島根原子力発電所2号機 新規制基準適合性に係る 審査状況等について

平成26年4月22日
中国電力株式会社

島根2号機 適合性確認審査の状況(1/7)

第5回目(4/9)「島根原子力発電所敷地周辺海域の活断層評価について(コメント回答)」

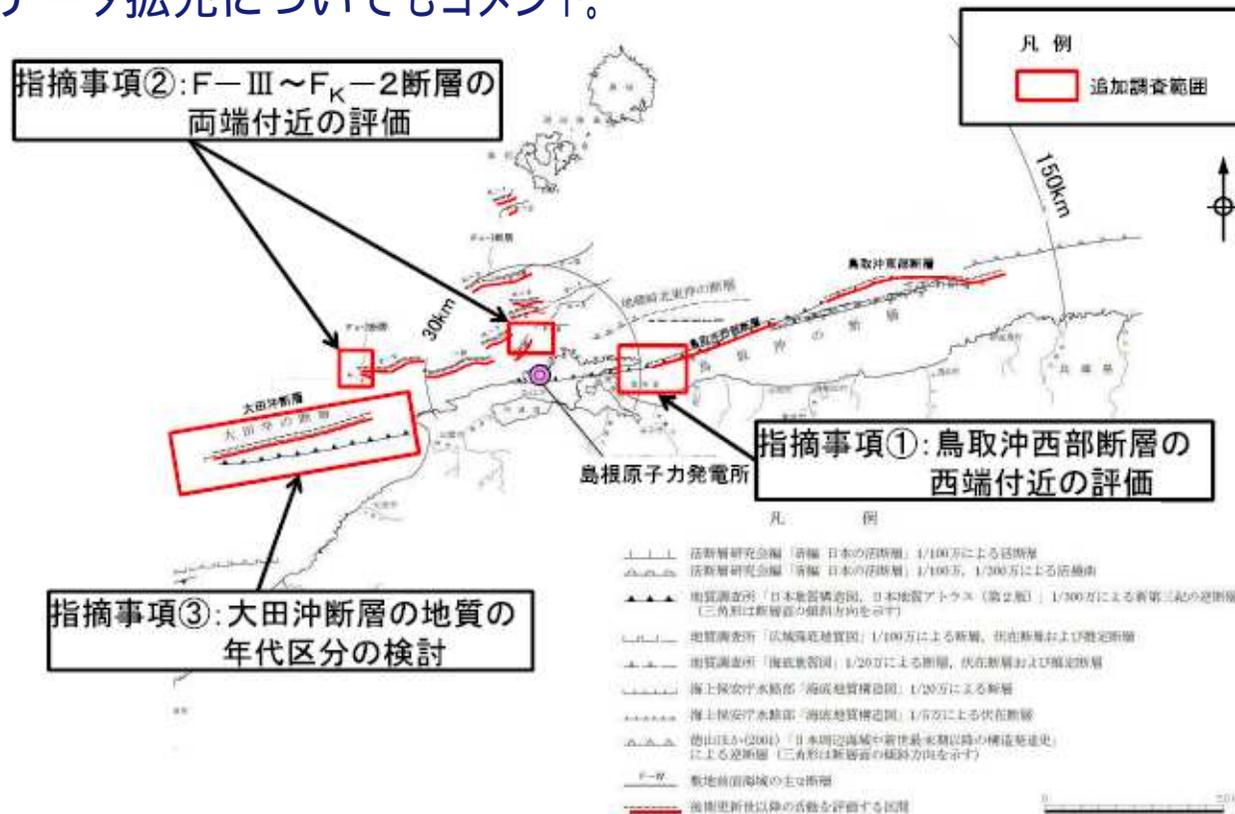
- 前回の審査会合(3/19)における,原子力規制委員会からのコメントを踏まえ,当社からより精度の高い音波探査による追加調査の計画について説明。
- 原子力規制委員会からは,周辺海域における音波探査範囲の追加と地層年代区分を確認するための試料採取の検討についてコメント。また,陸域の宍道断層端部評価のデータ拡充についてもコメント。
